ΔΙΑΒΟΥΛΕΥΣΗ
ΔΗΜΟΥ ΗΡΑΚΛΕΙΟΥ - Δ/ΝΣΗΣ ΤΕΧΝΙΚΩΝ ΕΡΓΩΝ & ΜΕΛΕΤΩΝ
ΓΙΑ ΤΟ ΕΡΓΟ
"ΠΕΡΙΒΑΛΛΟΝΤΙΚΗ ΑΝΑΒΑΘΜΙΣΗ ΠΑΡΚΟΥ ΓΕΩΡΓΙΑΔΗ"

Ηράκλειο, 8 Φεβρουαρίου 2018

Μελέτη για τη "Περιβαλλοντική αναβάθμιση του Πάρκου Γεωργιάδη"

Σχ. 1. Προτεινόμενο Σχέδιο Μελέτης Διακίνησης ΠΠΣ

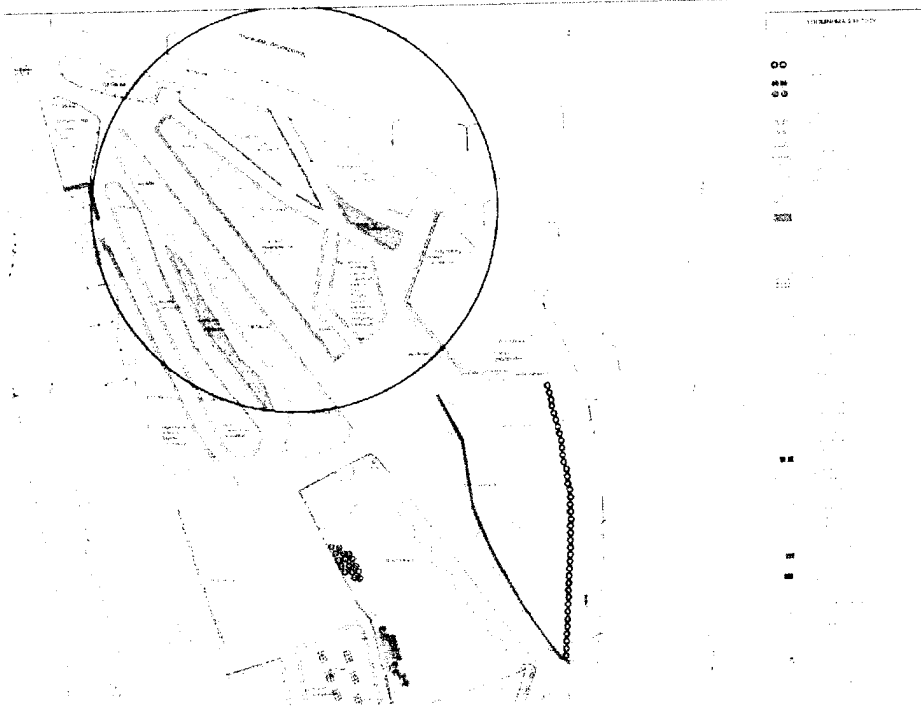
4^{ov}) Η τοποθέτηση στο Παρτέρι 18 των οκτώ προτεινόμενων τραπεζόπαγκων σε σταθερή βάση κρίνεται ατυχής: ο χώρος είναι περιορισμένος σε έκταση και θα προκαλεί συνθήκες συνωστισμού. Οι τραπεζόπαγκοι μπορούν να διασκορπιστούν και σε άλλες θέσεις.

5^{ov}) Η προτεινόμενη θέση τοποθέτησης του ηλιακού ρολογιού κρίνεται επίσης ως μη ενδεδειγμένη: Εκτός του ότι εμποδίζει τη κατάλληλη προβολή της προτομής του Μ. Γεωργιάδη, ενδέχεται να εμποδίζεται η λειτουργία του από παρακείμενες σκιάσεις.

Σχ. 2. Ενδεικτική παρέμβαση ενοποίησης παράρτιων.

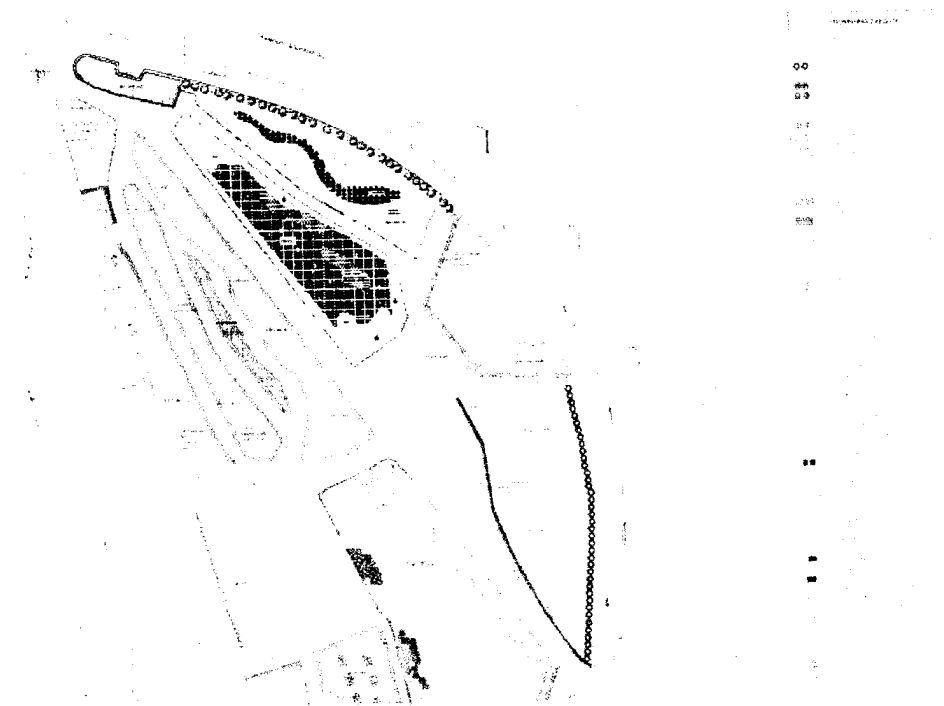
6^{ov}) Σε διάφορα σημεία του πάρκου είναι δυνατόν να προταθούν μικρές αρχιτεκτονικές παρεμβάσεις με σκοπό τη βελτίωση της λειτουργικότητάς του. Ενδεικτικά αναφέρουμε τους μικρούς χωμάτινους δρόμους στο Βόρειο τμήμα του πάρκου (ανάμεσα στα Παρτέρια Π3, Π4, Π5 αλλά και Π6, Π7) που αχρηστεύτηκαν μετά τη κατασκευή της περιμετρικής περίφραξης στο συγκεκριμένο τμήμα της Λεωφ. Δημοκρατίας. Με τη μερική τους κατάργηση και την ενοποίηση των παρακείμενων παρτεριών, όπως εμφανίζεται στο συνημμένο Σχέδιο Σχ.2_, αυξάνεται ο χώρος που μπορεί να φυτευτεί.
